Projet d'aménagement d'un parc photovoltaïque flottant

**Commune de Saint-Elix-le-Château (31) lieu dit « Le Vignoble »
Site « Ferme d'AKUO 4
déposé par AKUO ENERGIE**

**Avis de l'Autorité environnementale
sur le dossier présentant le projet et comprenant l'étude d'impact
(articles L122-1 et suivants du Code de l'environnement)**

**N° saisine: 2020-8424
N° MRAe 2020APO66
Avis émis le 24 septembre 2020**

Carte de localisation du projet extraite de l'étude d'impact page 20- source scan 25 IGN- réalisée par ARTIFEX

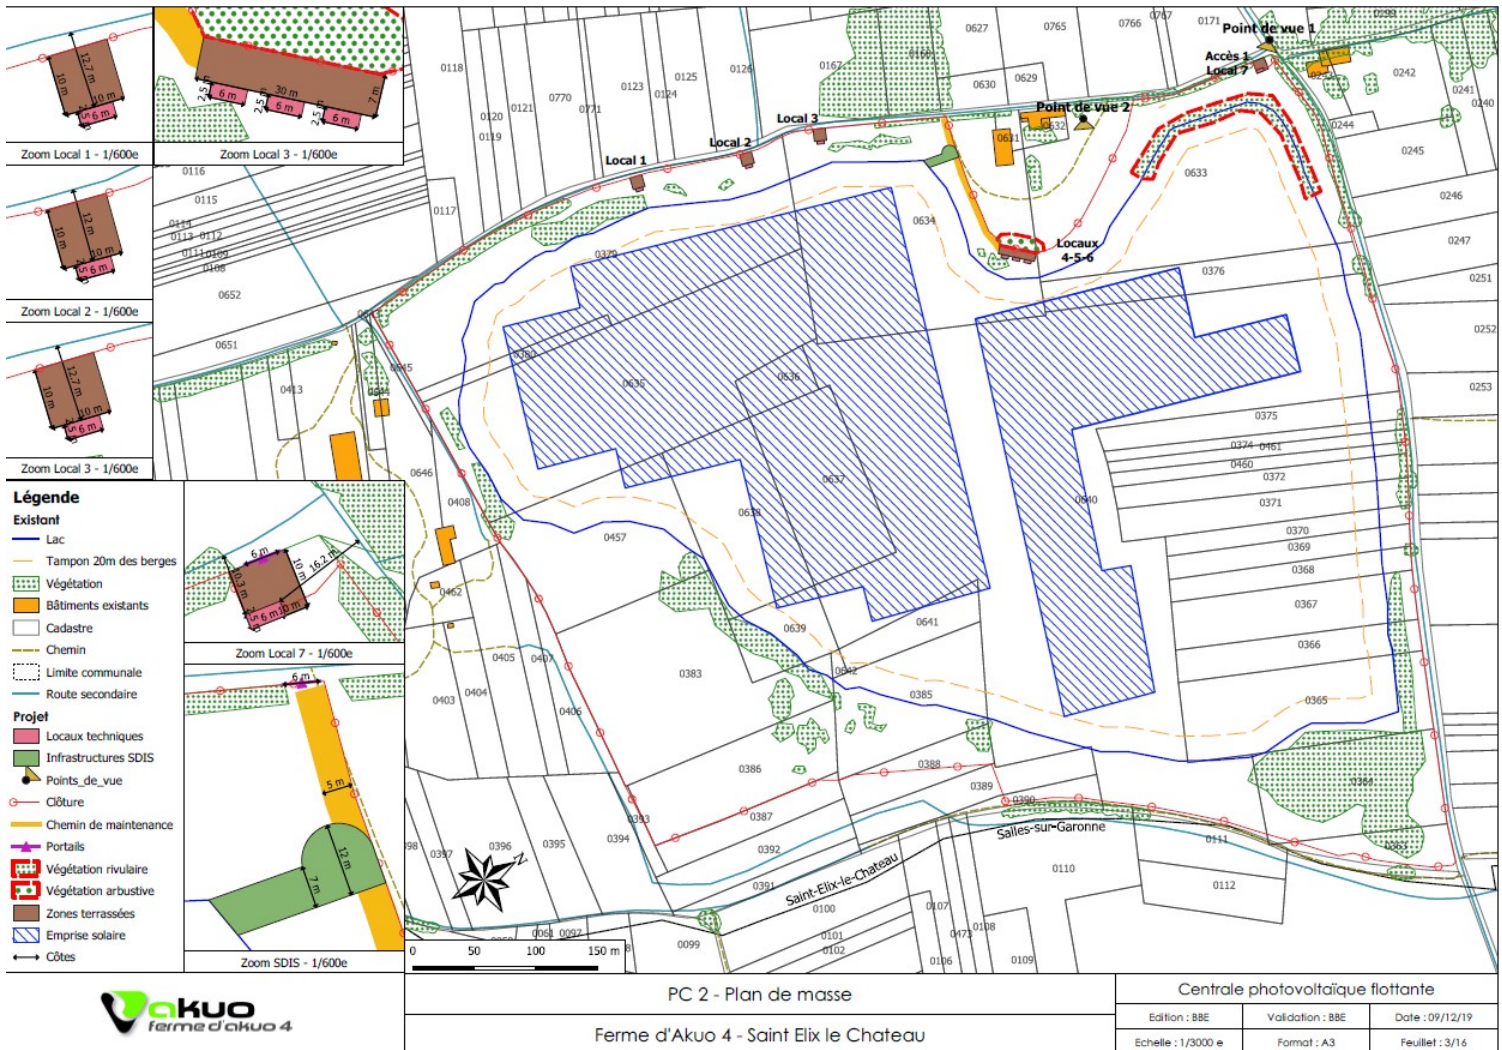
Le parc sera constitué de deux îlots distincts. Les 34 000 panneaux photovoltaïques seront répartis sur des structures flottantes (flotteurs). Ces structures seront ancrées soit au niveau de la berge soit au fond du bassin par la technique du « poids morts »². Le choix définitif quant à l'ancrage des structures flottantes se fera en fonction des résultats de l'étude préliminaire.

Le câblage électrique des structures flottantes est assuré via un regroupement de câbles au sein de boîtes de jonction en direction du poste de transformation qui conduit le courant jusqu'au réseau public. Le câblage peut être flottant ou immergé. Le rapport indique que le choix définitif vis-à-vis du câblage se fera en fonction des technologies présentes sur le marché et des conditions économiques au moment de la réalisation du projet.

La MRAe relève que le choix définitif quant à l'ancrage des structures flottantes et du câblage électrique pour relier les tables au réseau public (technique flottante ou immergée) ne sera effectué qu'en fonction des résultats d'une étude complémentaire ne figurant pas actuellement dans le dossier. La MRAe considère qu'à défaut de choix, les incidences pour l'environnement et les mesures prévues pour éviter, réduire ou compenser, les impacts (biodiversité et paysage notamment) des deux procédés d'ancrage et de câblage doivent être présentées dans le dossier.

La MRAe recommande de compléter le dossier, par une évaluation des incidences des hypothèses d'équipements d'ancrage et de câblage sur la faune et le paysage et d'en conclure sur les impacts bruts et les mesures à mettre en œuvre.
